Verslag afstemming inrichting Landgoederenzone Haagse Beemden met waterschap Brabantse Delta

Datum 5-11-2021

Telefonische afstemming met Janneke Nooren (vergunningtoetser) en Alwin Watzeels (beheer)

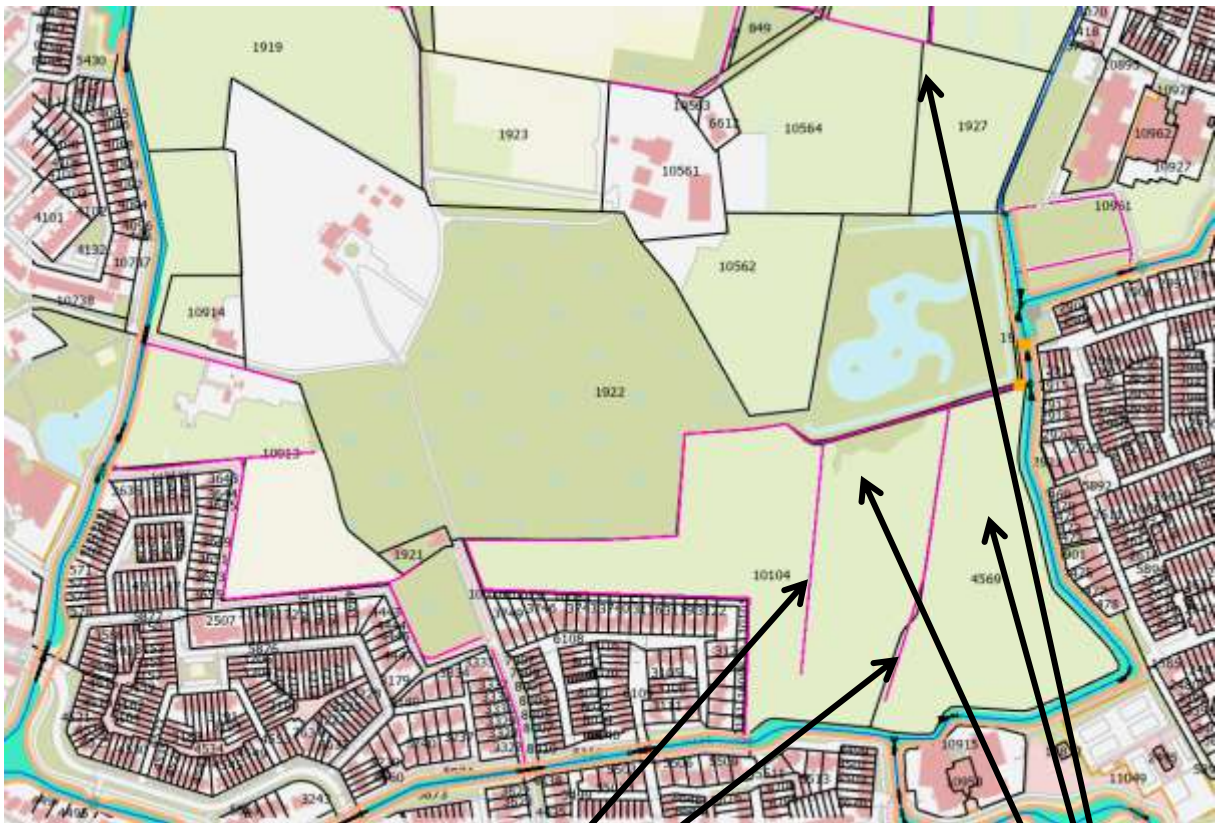
Er zijn echter wel een paar punten waar een watervergunning nodig is. Dit betreft het plaatsen van een schotbalkstuw in een B watergang, en het aanleggen van éézijdige natuurvriendelijke oever (nvo) bij een deel van de B-watergangen.

Vergroten
bestaande poel

Plaatsing
schotbalkstuw
in greppel

Aanleg nvo op
één oever bij B-
watergangen

Graven nieuwe
poel
